PREVOST®

WIRING DIAGRAM

No:D061140

Page:14.5

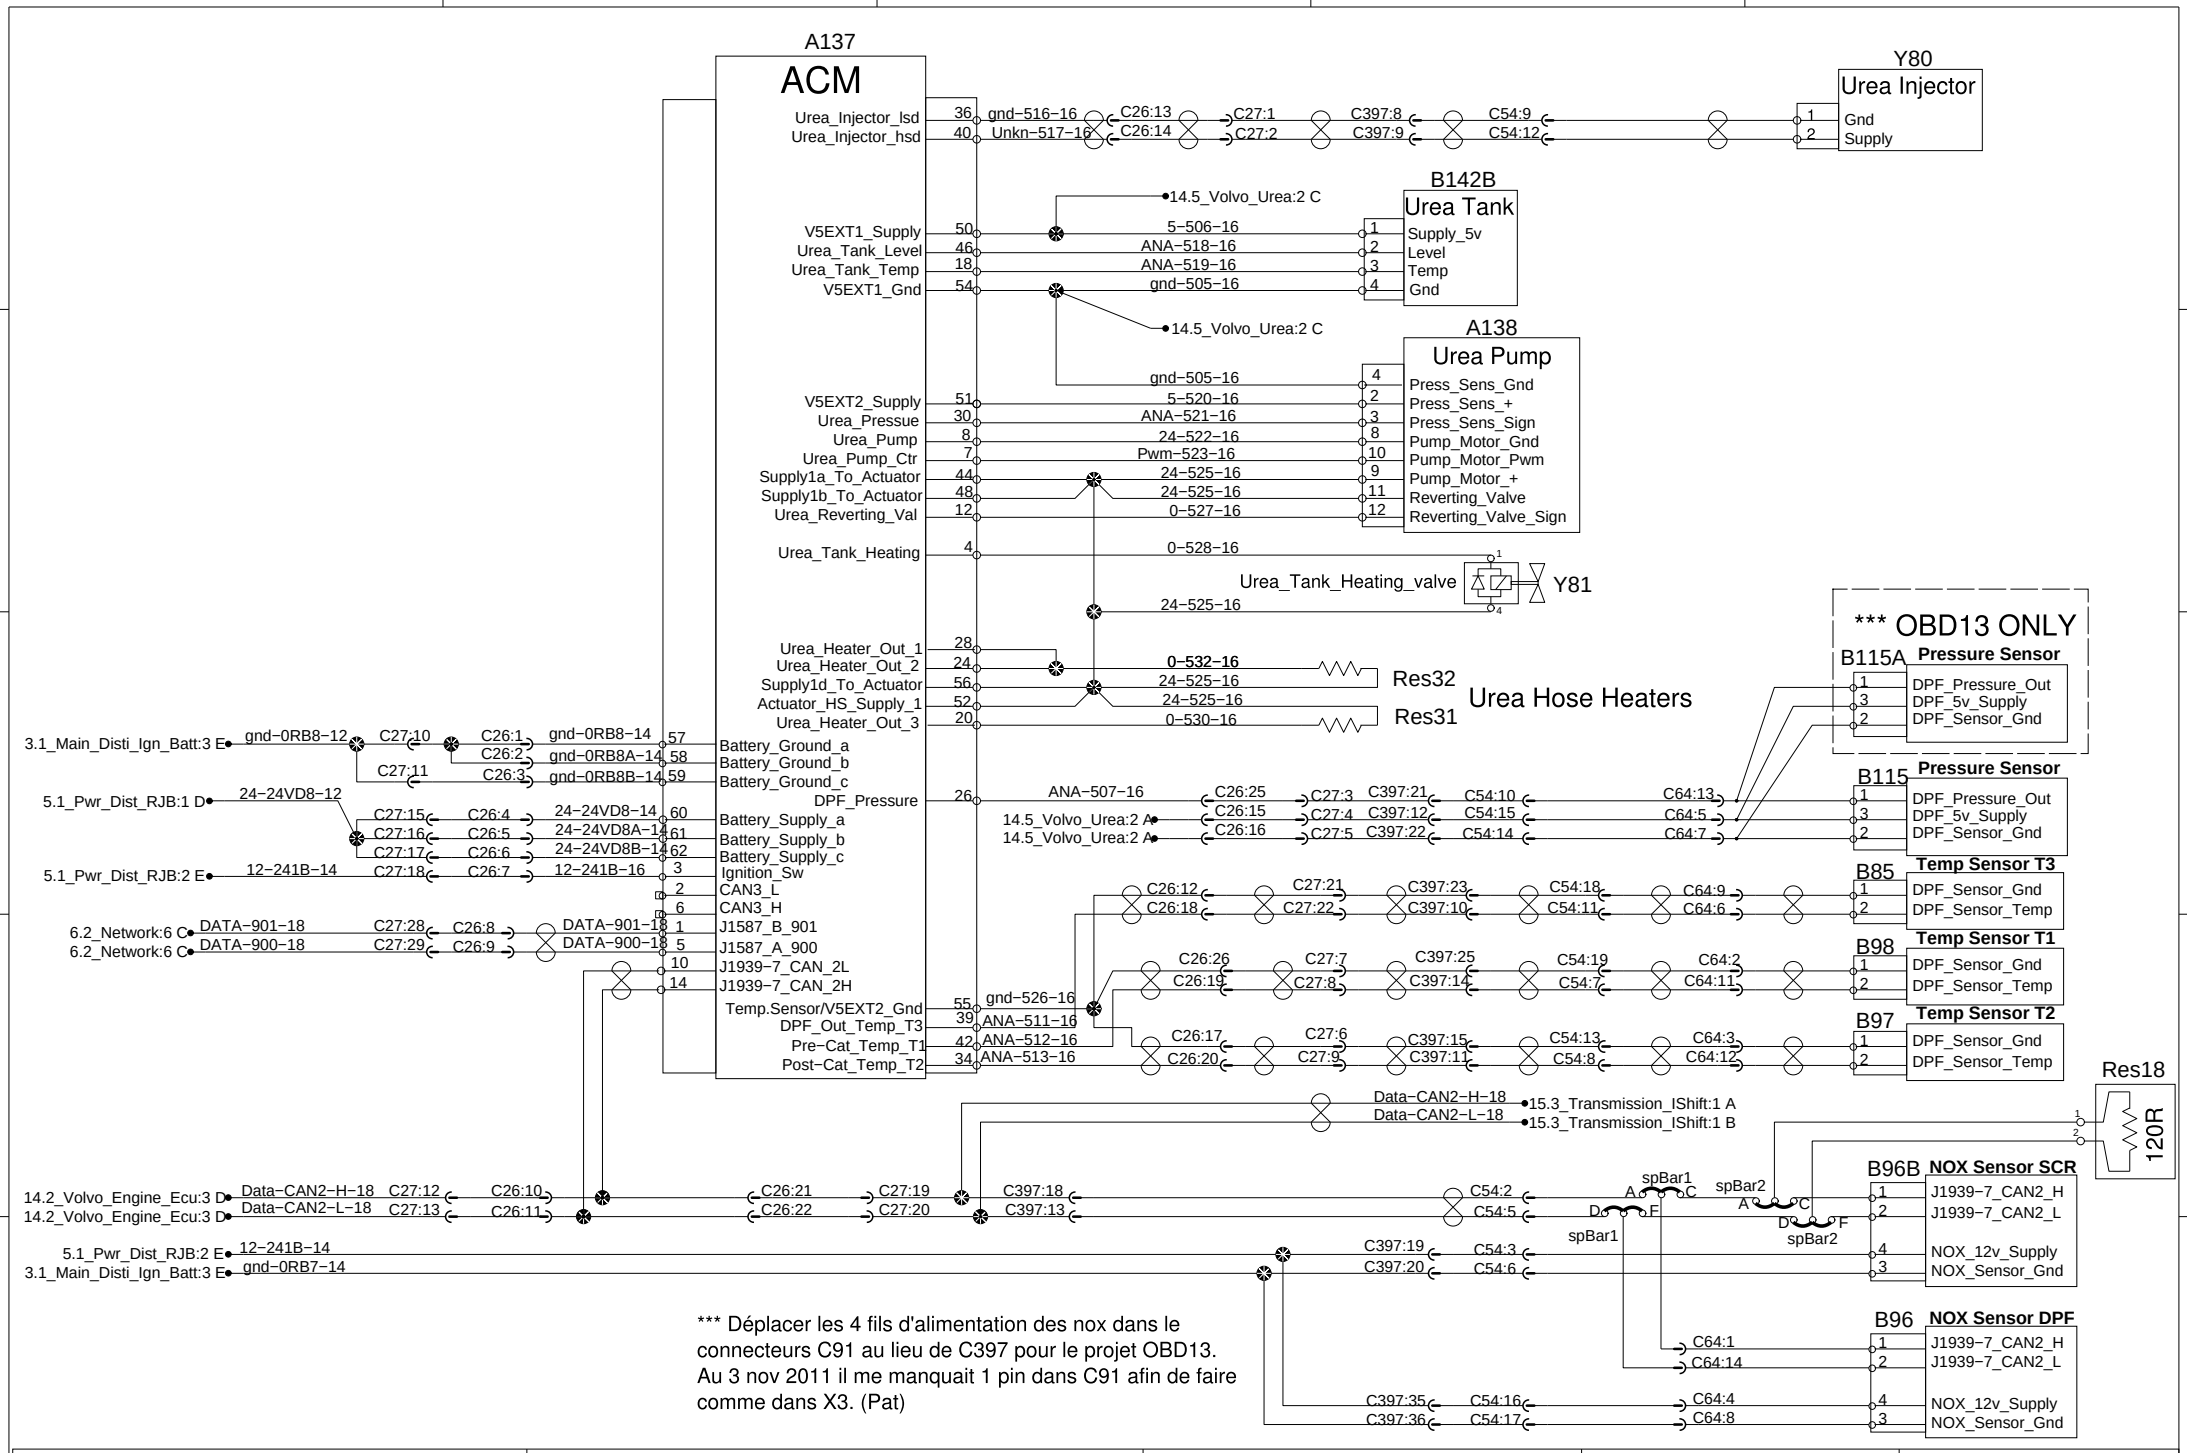
*** Déplacer les 4 fils d'alimentation des nox dans le connecteurs C91 au lieu de C397 pour le projet OBD13. Au 3 nov 2011 il me manquait 1 pin dans C91 afin de faire comme dans X3. (Pat)
